PARECER TÉCNICO REFERENTE ÀS NASCENTES NA ÁREA DO REASSENTAMENTO DE BENTO RODRIGUES

SETEMBRO DE 2019

Título do Projeto:	ESTUDOS HIDROGEOLÓGICOS PARA RECUPERAÇÃO AMBIENTAL NA BACIA DO RIO DOCE
Contrato:	PEDIDO Nº 4800015316 – OS04
Vigência Contrato:	30/12/2020
Centro de Custo:	971
Local:	Rio Doce/MG

R_FRN971_01_PAT_RF

Figura 3.1: Localização das nascentes do reassentamento de Bento Rodrigues, segundo a empresa BIOS (FUNDAÇÃO RENOVA; BIOS, 2018b).

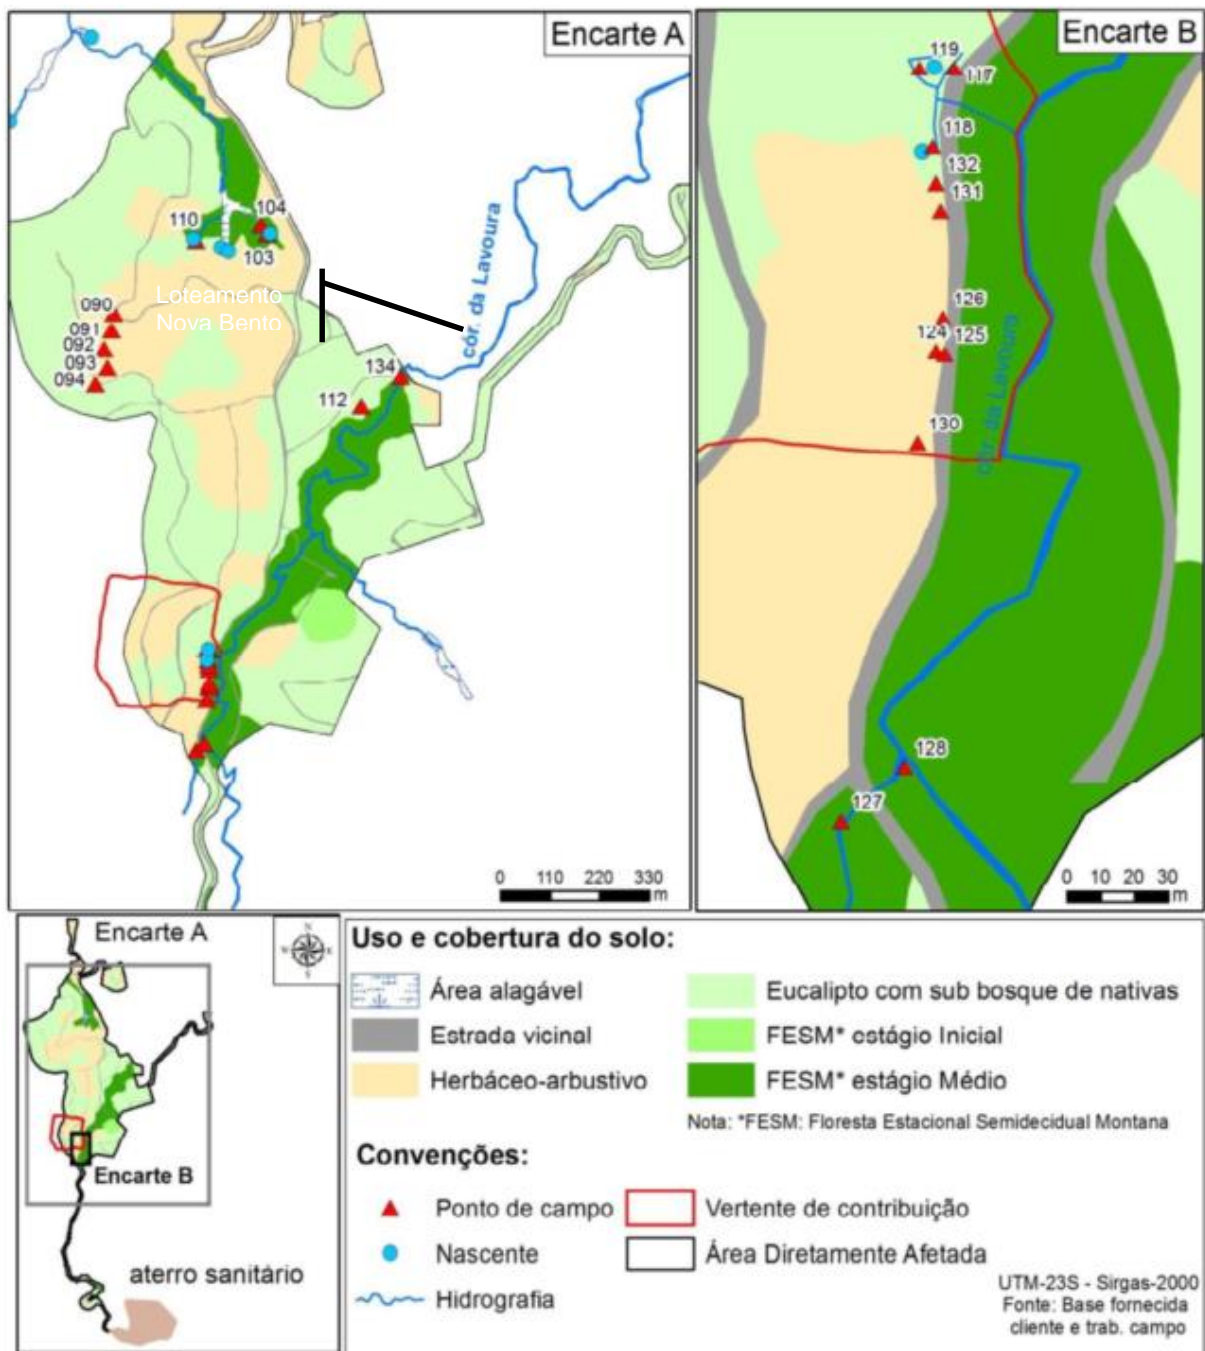
A consequência direta deste levantamento ter sido realizado já no período chuvoso é que o cadastro de surgências/nascentes feito pela BIOS pode estar superestimado,

com identificação da posição das nascentes inclusive em cotas topográficas mais altas do que seriam obtidas se o cadastro houvesse ocorrido no final do período seco.

A Figura 3.1, extraída do RCA da BIOS indica a localização das nascentes cadastradas na ocasião, bem como os pontos de campo realizados. A identificação destas nascentes subsidiou o limite das APP's de nascentes e cursos d'água conforme consta na figura também.

Conforme pode ser observado na Figura 3.1, segundo apontado por (FUNDAÇÃO RENOVA; BIOS, 2018a), foi percorrida toda a porção de montante da microbacia (Pontos 90 a 94 – Figura 3.2) afluente do rio Gualaxo do Norte, na faixa norte da área do reassentamento, onde há um canal seco. A BIOS verificou a ocorrência de nascente apenas no trecho baixo do canal, externamente ao limite norte da ADA. Ainda foi constatado que o canal a montante destas nascentes apresentou-se seco, sob forma de ravina (canal de drenagem pluvial) ao longo da vertente desta microbacia.

Figura 3.3: Reprodução do mapa de restrições ambientais da Ramboll.

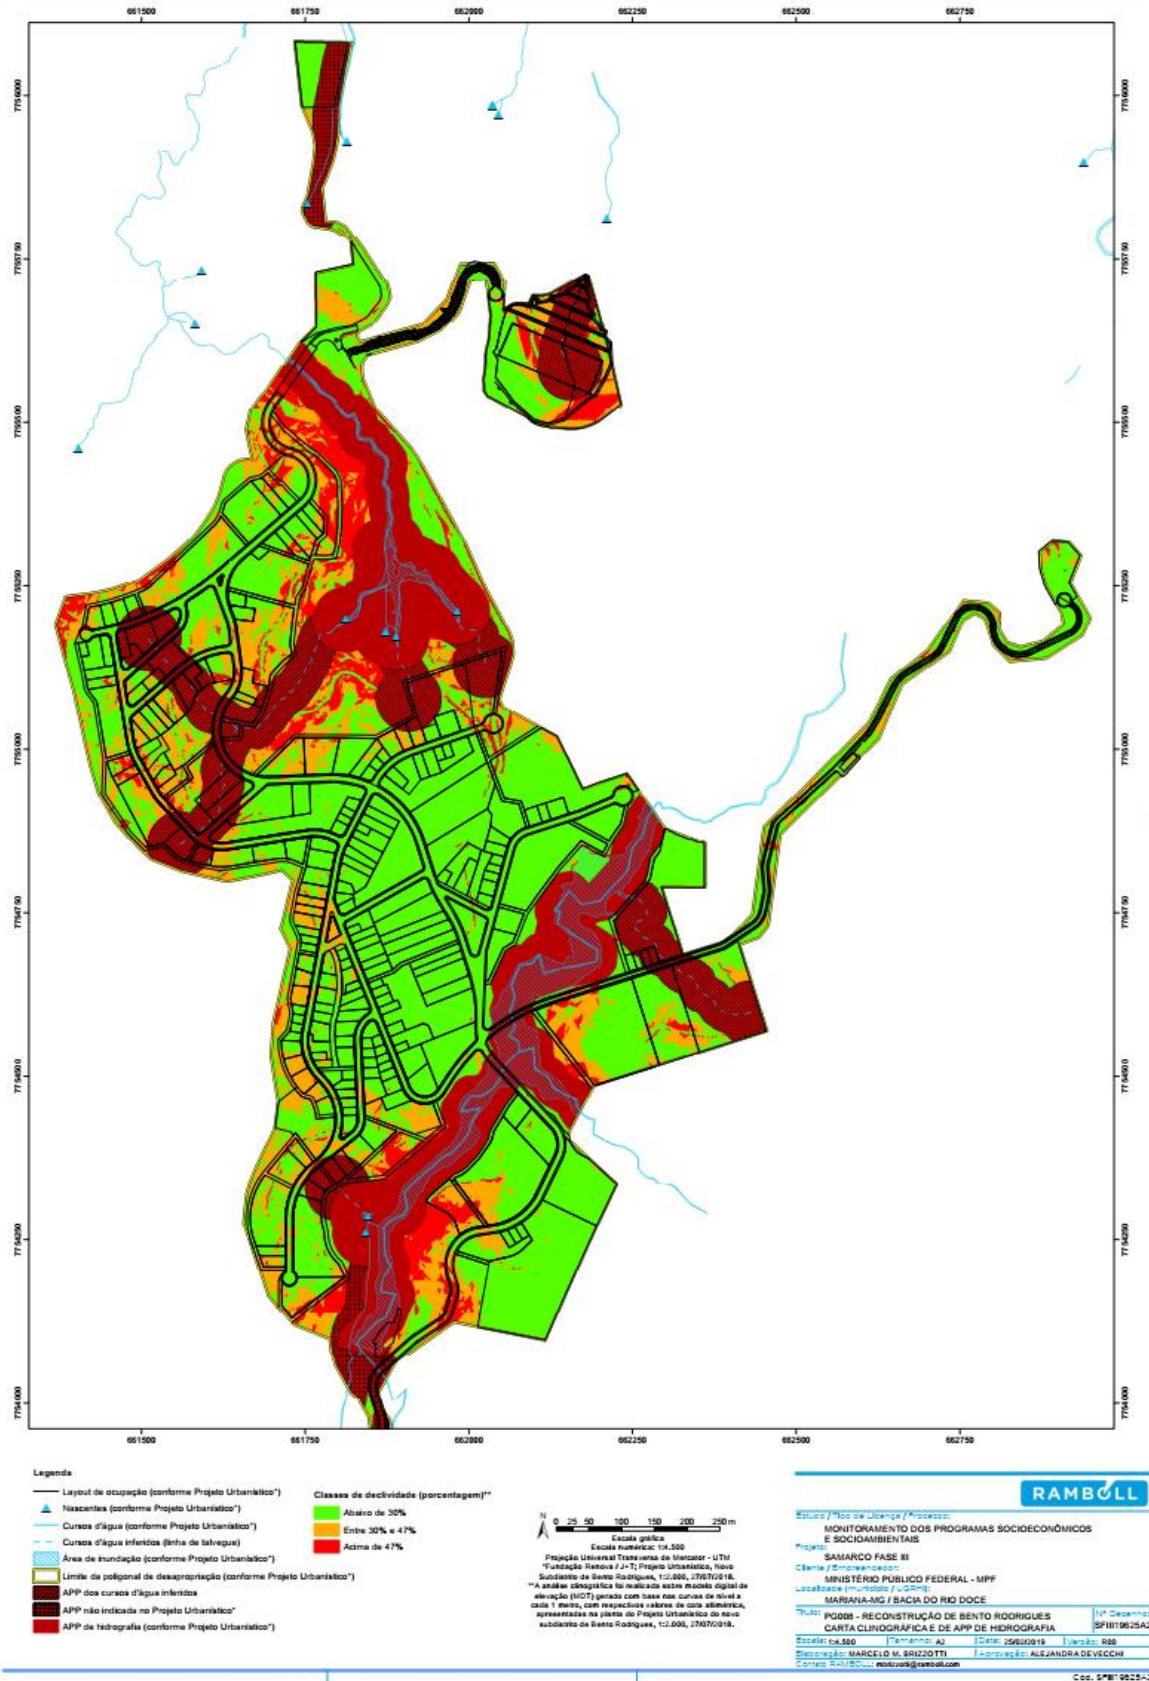
O relatório desenvolvido pela Ramboll (MPF; RAMBOLL, 2019) indica a existência de APP's não reconhecidas nos estudos anteriores. O relatório não explica a metodologia utilizada para delimitação das APP's em torno de cursos d'água e/ou nascentes ditas como não reconhecidas. Neste relatório é citado apenas que são realizadas vistorias mensais na obra do reassentamento desde setembro de 2018 (já no período chuvoso)

O mapa reproduzido do referido relatório a seguir, indica a localização das APP's supostamente não reconhecidas (Anexo 1 do relatório da Ramboll, reproduzido na Figura 3.3).

Neste ponto, como não existe no relatório descrição de como estas APP's foram indicadas e, de acordo com a topografia do local, é possível inferir que a Ramboll considerou os trechos de talvegue seco como trechos com cursos d'água e nascentes.

Figura 3.4: Reprodução do mapa de áreas *non aedificandi* segundo a Ramboll.

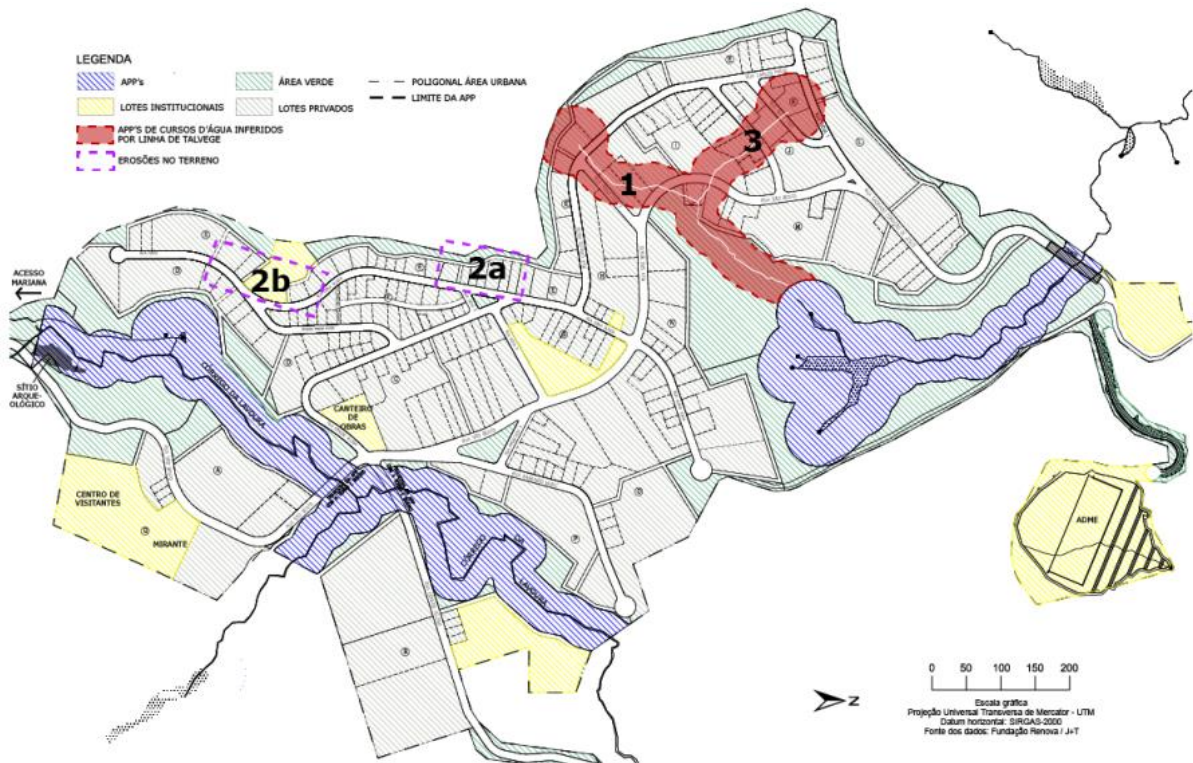
O trecho destacado com hachura em vermelho no mapa é uma região à montante das nascentes identificadas em campo pela BIOS (FUNDAÇÃO RENOVA; BIOS, 2018a), ou seja, são talvegues seco. Neste mesmo trecho, se analisado criteriosamente o RCA da BIOS, é possível observar que existem pontos de campo realizados ratificando se tratar de um talvegue seco.

- ✓ Na região 1 da Figura 3.4 citada acima, não foi identificada nenhuma evidencia de curso d'água e/ou nascente a montante do ponto já identificado pela BIOS como nascente 110. A área em questão já se encontrava terraplenada não tendo sido evidenciado, durante a visita, qualquer sinal de surgência de água(Foto 4.1).

- ✓ A região onde a Ramboll apontou como área 3 (Figura 3.4) já havia passado por alteamento para construção de vias de acesso internas do loteamento quando da realização da visita técnica (Foto 4.2), porém, por se apresentar em cota original semelhante ao da área 1, pode-se inferir a mesma conclusão.

Figura 5.2: Nascentes cadastradas pela TRACTEBEL. Figura 2 do relatório (FUNDAÇÃO RENOVA; TRACTEBEL, 2019).

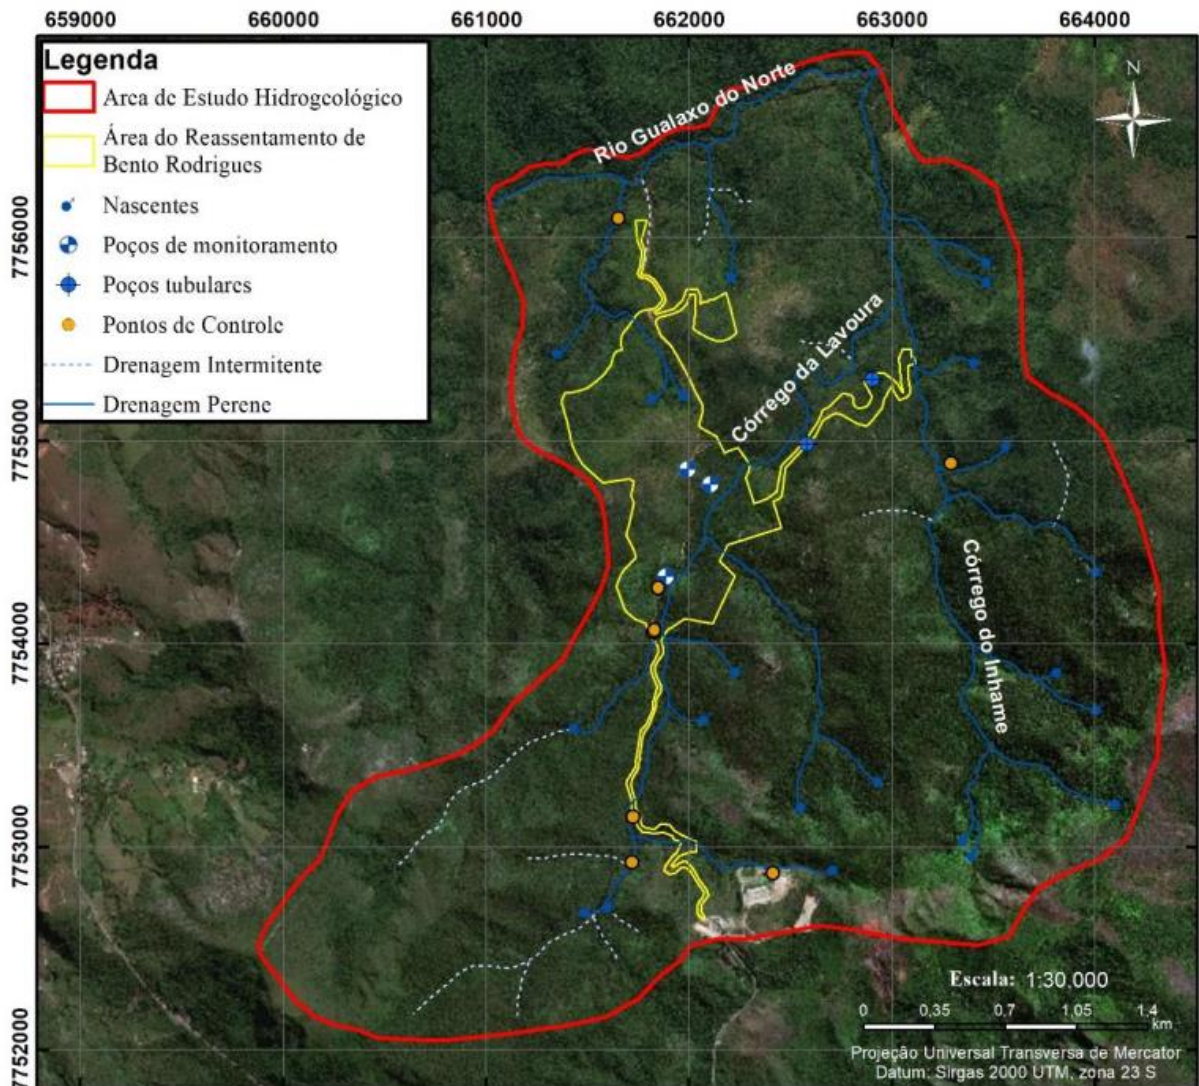
A Figura 5.2 apresenta o mapa com as nascentes cadastradas pela TRACTEBEL. Por esse mapa é possível observar, mais uma vez, principalmente nas regiões 1 e 3 definidas pela Ramboll (Figura 3.4) que não existem nascente à montante dos pontos identificados tanto pela BIOS quanto pela TRACTEBEL.

Figura 5.3: Mapa potenciométrico da água subterrânea na região do reassentamento de Bento Rodrigues. Figura 7 de (FUNDAÇÃO RENOVA; TRACTEBEL, 2019).

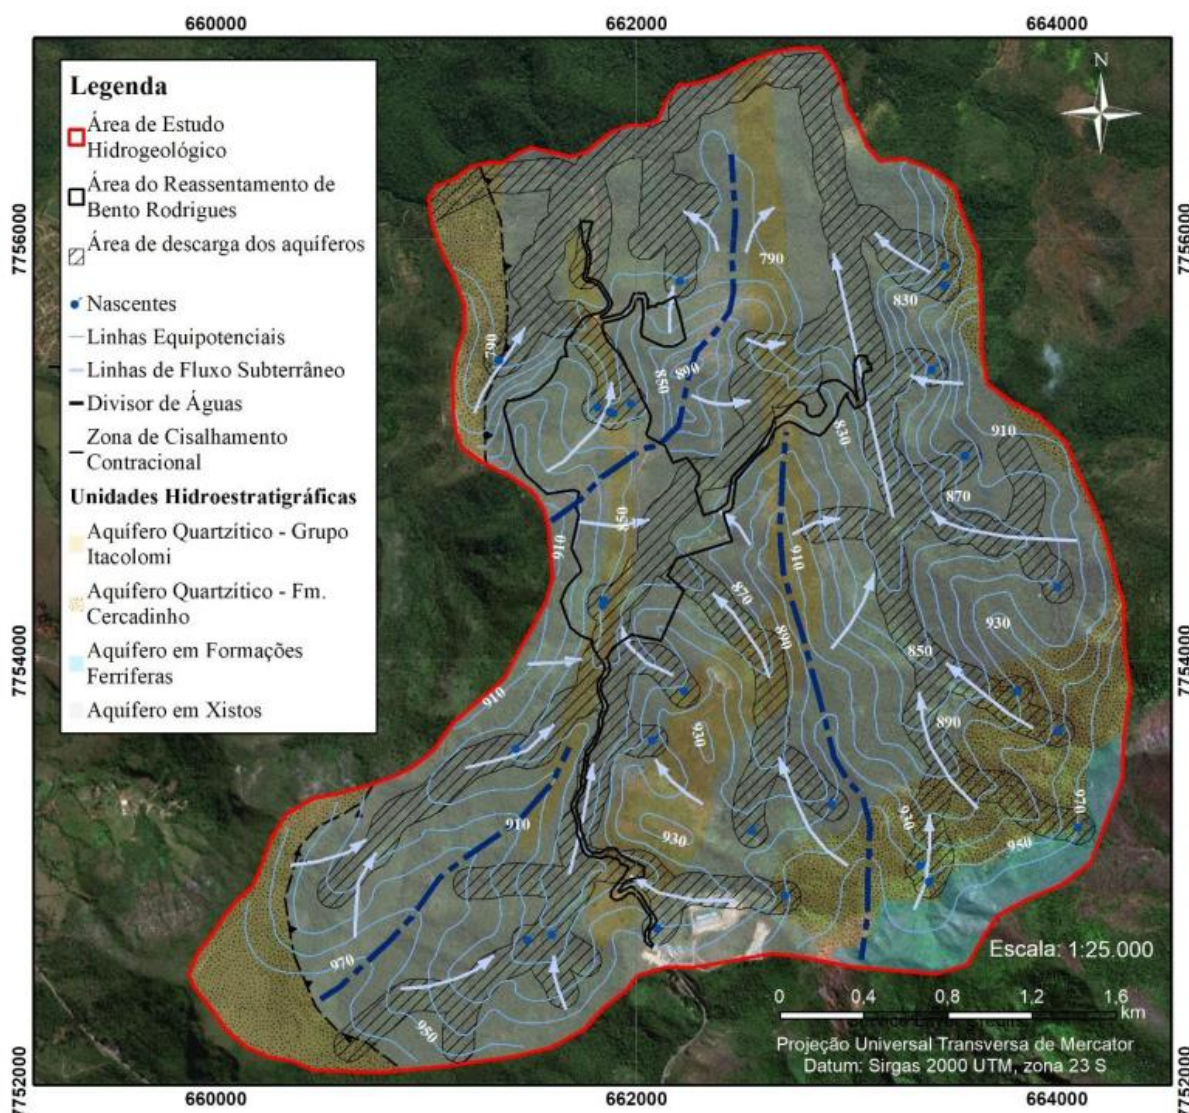
A TRACTEBEL ainda produziu, a partir dos dados coletados, um mapa de fluxo de água subterrânea ou mapa potenciométrico para a área (Figura 5.3), que evidenciam o sentido do fluxo da água subterrânea para as nascentes cadastradas em campo.

Figura 5.4: Localização de sondagens nos lotes 309 e 321 (A) em lotes com APP supostamente não reconhecida definida pela Ramboll (B).

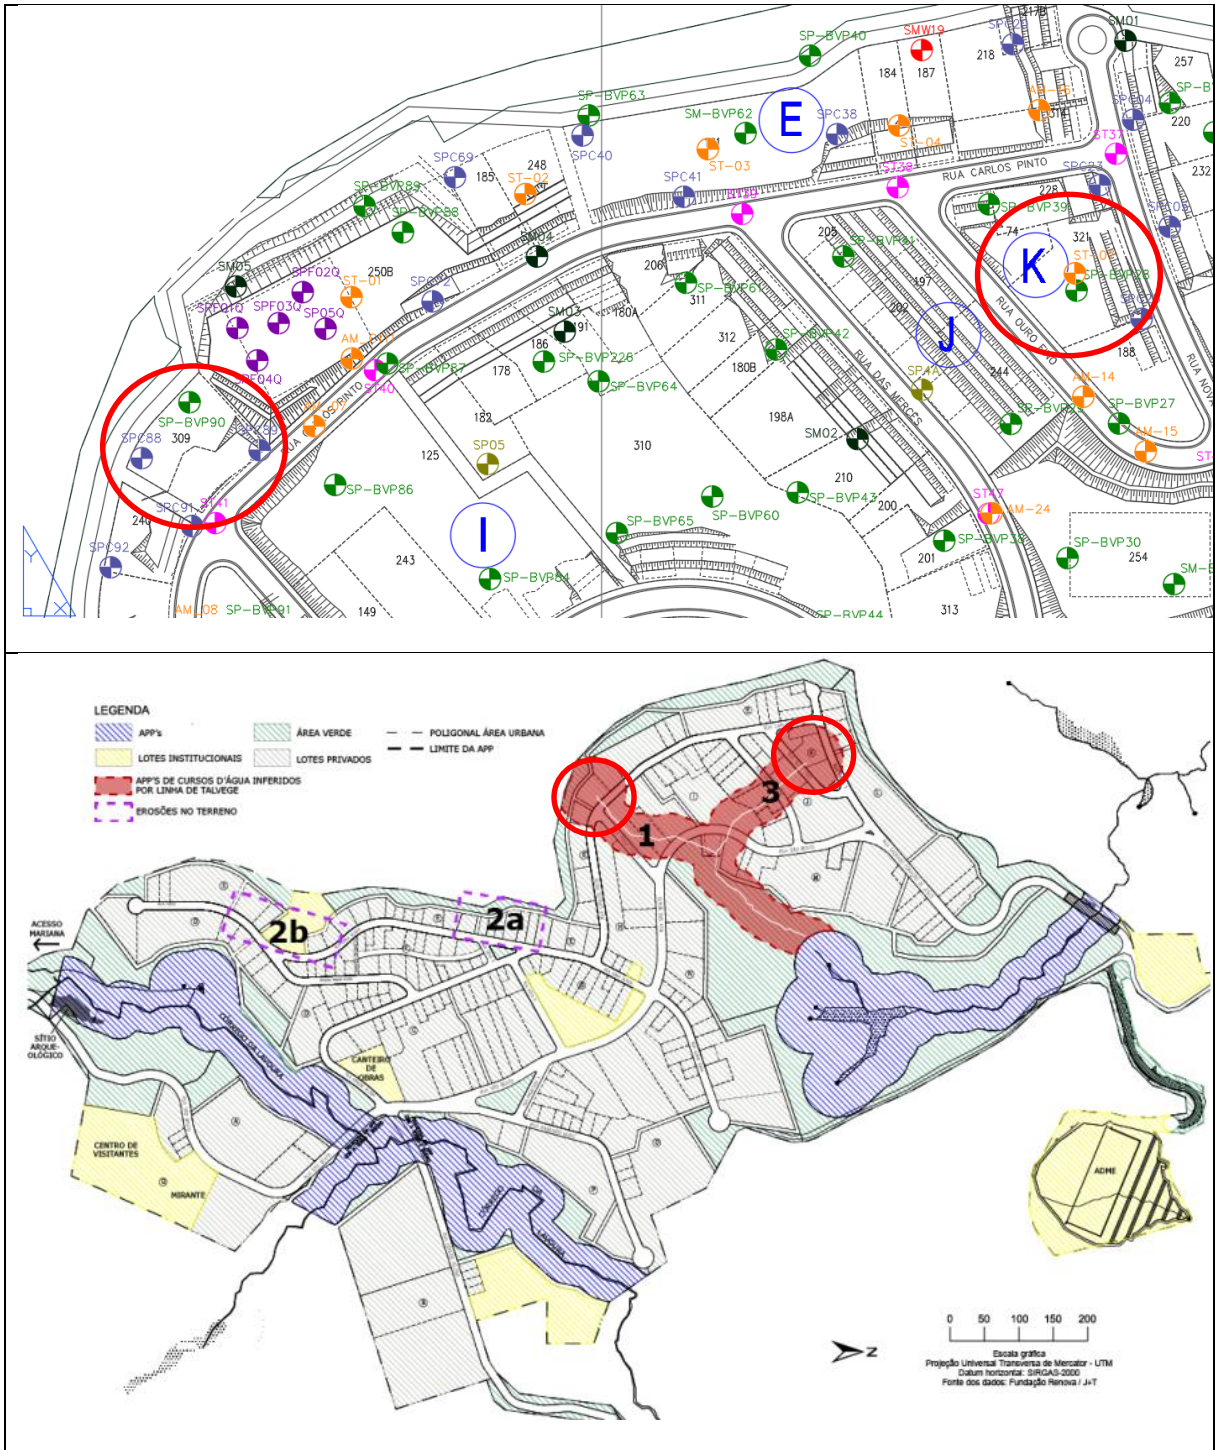
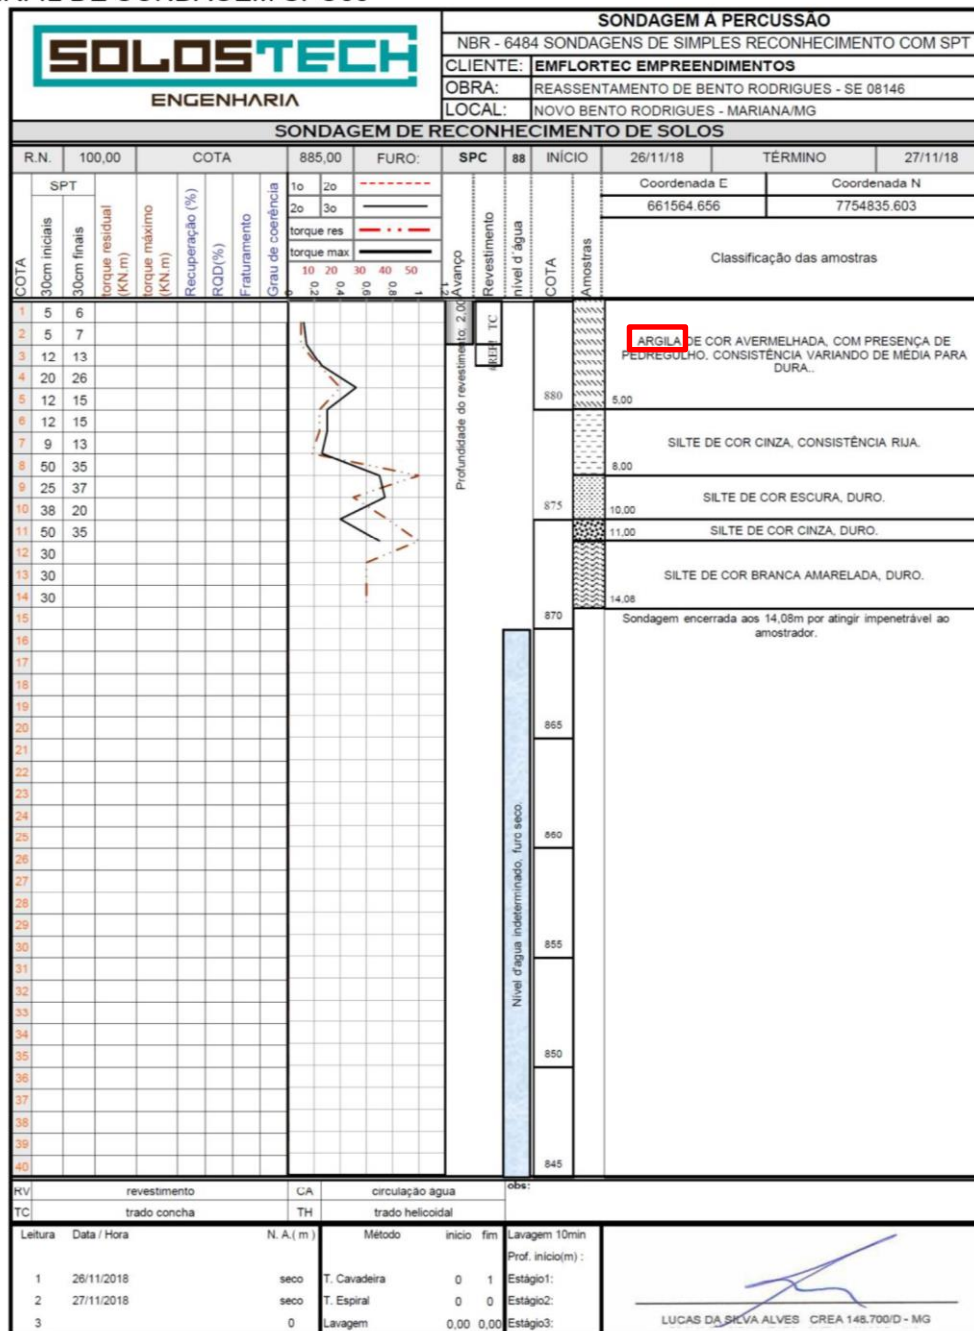
Do trabalho da Ramboll, as nascentes supostamente não reconhecidas se encontrariam no lote 309 e lote 321 referentes à respectivamente as regiões 1 e 3 da Figura 3.4. Nesses dois lotes são verificados 5 furos de sondagem, sendo 3 no lote 309 e 2 no lote 321 (Figura 5.4). Da Figura 5.5 até a Figura 5.9 são reproduzidas as descrições litológicas desses cinco furos, destacando a porção superior, mais superficial do furo. Destes, apenas no furo ST-07 (sondagem a trado) é observada a ocorrência de areia, ainda que seja em uma porção muito restrita do perfil de solo (o furo atinge apenas 2,40 m).
